PRÜFUNG UND BEWERTUNG
DER VON DER
PHYSIKALISCH-TECHNISCHEN BUNDESANSTALT BRAUNSCHWEIG (PTB)
BEIM
NIEDERSÄCHSISCHEN UMWELTMINISTERIUM (PLANFESTSTELLUNGSBEHÖRDE)
VORGELEGTE ANTRAGSUNTERLAGEN
AUF ERRICHTUNG UND BETRIEB DER
SCHACHTANLAGE KONRAD
ALS
ENDLAGER FÜR RADIOAKTIVE ABFÄLLE

Dr. Pieles + Dr. Gronemeier
CONSULTING GMBH

Abb.1: Chemische Analysen der Korallenoolith- und Hilssandsteinwässer (SCHÖLLER-Diagramm). Aus (13).

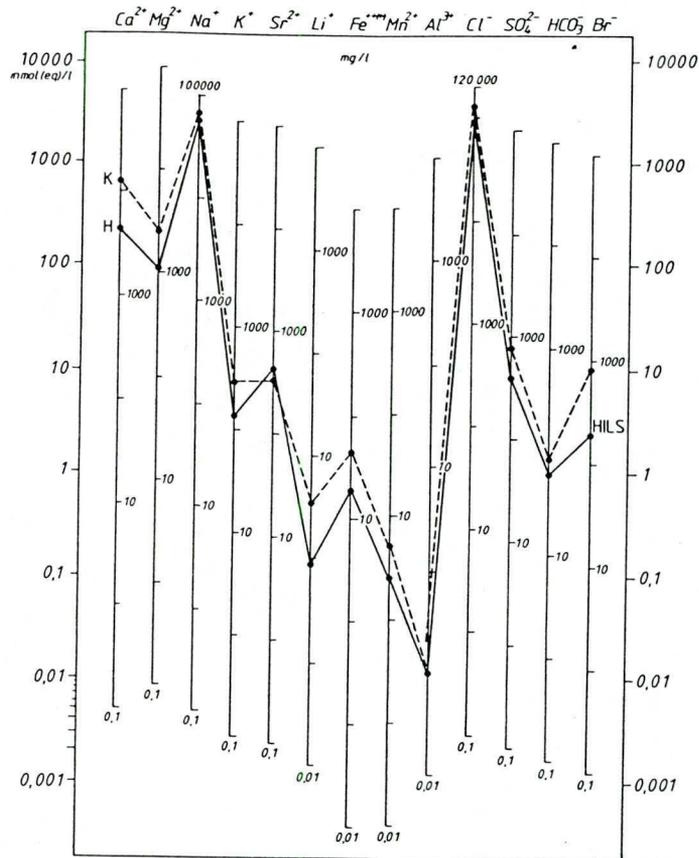
Betrachtet man die mit dem WATEQF-Computerprogramm durchgeführten thermodynamischen Gleichgewichtsberechnungen (12;13), fällt eine Übersättigung bezüglich Quarz in den Korallenoolith- und Hilssandstein-Wässern auf (Abb. 2).

Ein erhöhter SiO_2 -Gehalt in tiefen Grundwässern geht in erster Linie auf erhöhte Wassertemperaturen zurück. Ansteigendes und sich dabei abkühlendes tiefes Grundwasser kann wegen verzögerter Gleichgewichtseinstellung an gelöstem Quarz übersättigt sein (9). Dies könnte einen Hinweis auf ein bedeutendes Tiefenwasserzirkulationssystem geben.

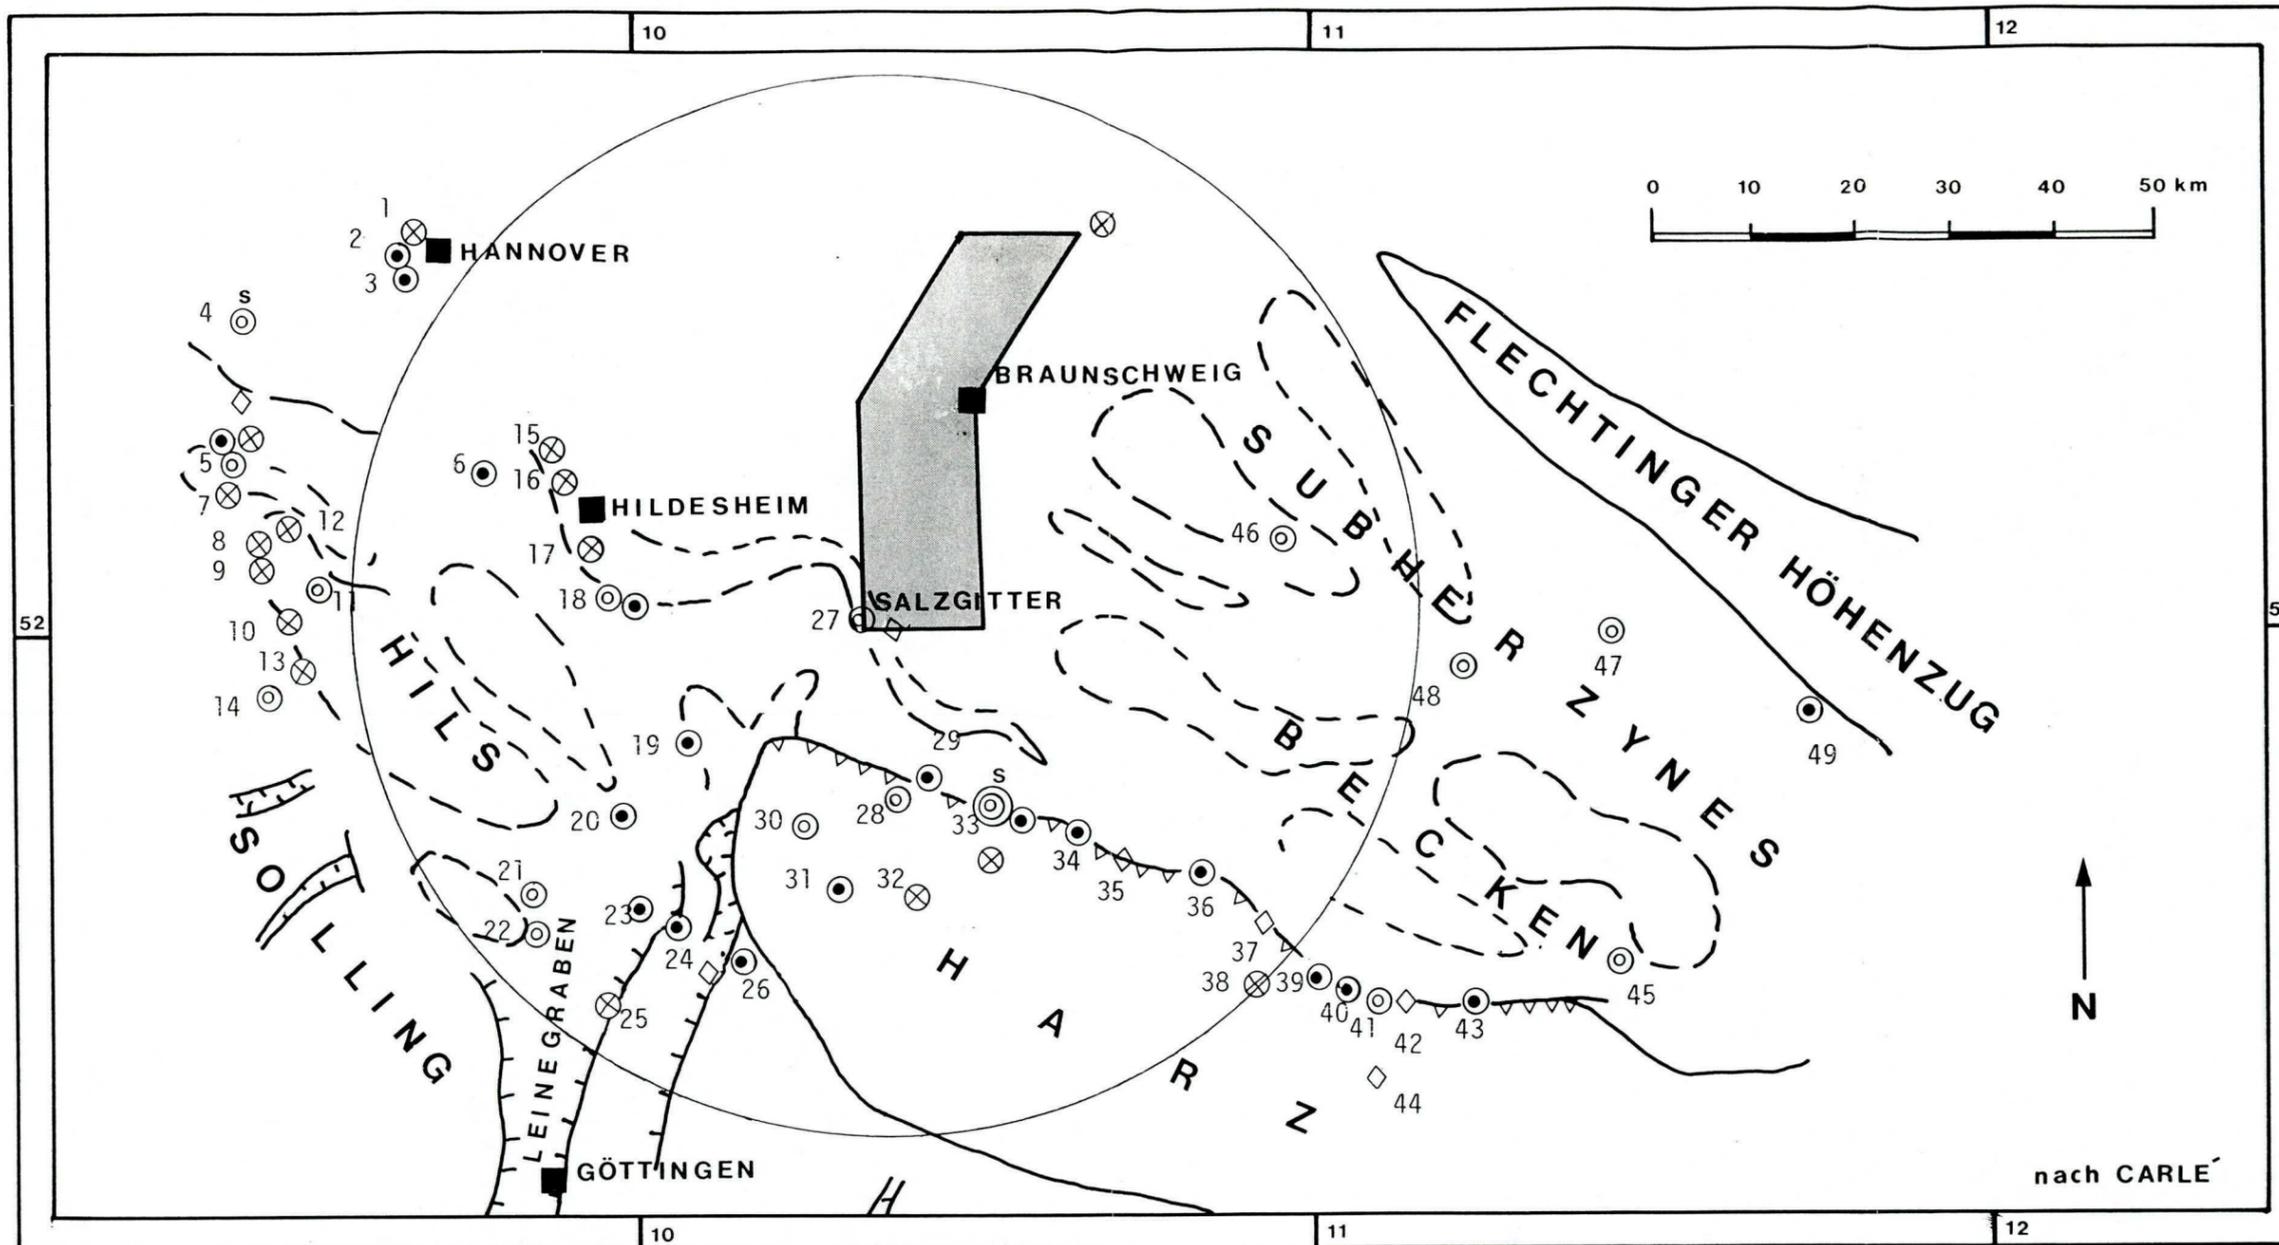
In Abb. 3 sind sämtlichen Mineralwasservorkommen im Umkreis von 50 km um das geplante Endlager dargestellt. Zwei Beispiele belegen den Wert von Erhebungen zu Mineralwasservorkommen. Im Gebiet des Flechtinger Höhenzuges belegen nach CARLE durch Schächte erschlossene Salzwässer inmitten des variszischen Gebirges hydraulische Kontakte zu einem mindestens 70 km entfernten Zechstein- oder Muschelkalk-Salzlager (17). Unmittelbar westlich der Ortschaft Fallersleben tritt aus dem "etwas geklüfteten Posidonienschiefer des oberen Lias" an einer Störung, die Teil eines "mit Salzstöcken besetzten, verwickelt gebauten, Nordnordost-streichenden Zerrgrabens" ist, artesisch ein Schwefelwasser (2 l/s) aus (17).

Abb. 4: Schritte der Modellierung. Aus (20).

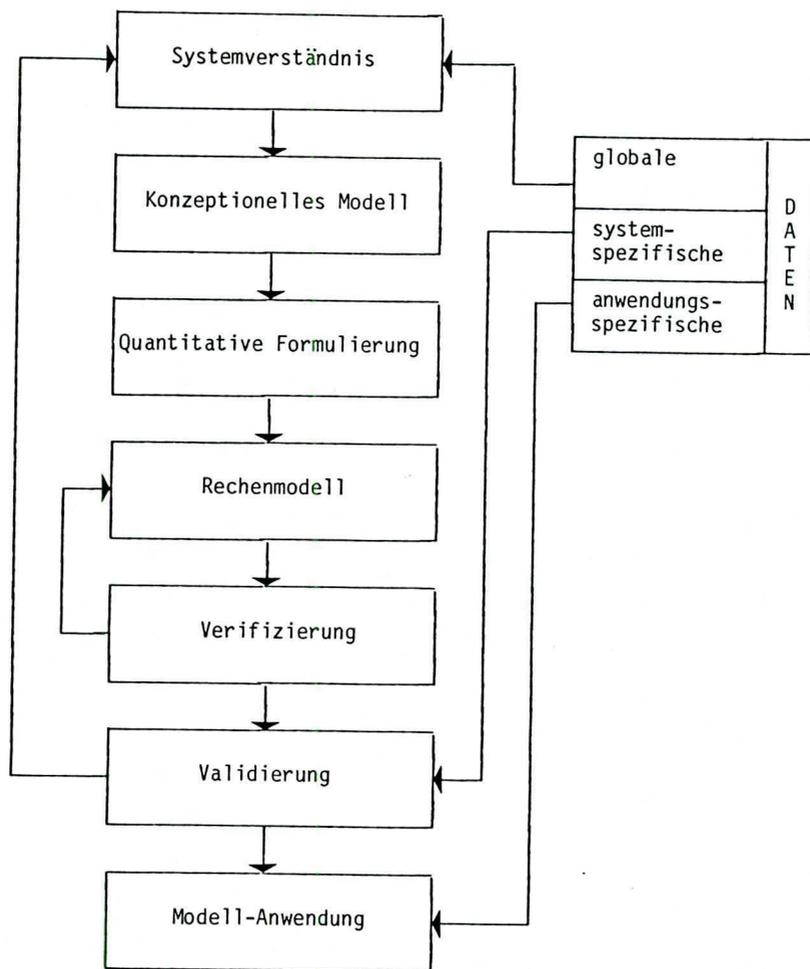
Eine finale integrale Modellierung des Gesamtlagersystems wäre zu fordern, damit die Wechselwirkung einzelner Teilsysteme sowie deren Einfluß auf die Gesamtsicherheit berück-

sichtigt werden können (20) (Abb. 4).

Eine derartiges oder ähnliches Vorgehen ist aus den Unterlagen nicht ableitbar. Die vorliegenden Modellrechnungen besitzen mangels einer transparenten Darstellung der einzelnen Modellierungsschritte lediglich den Charakter von isolierten numerischen Rechenbeispielen.
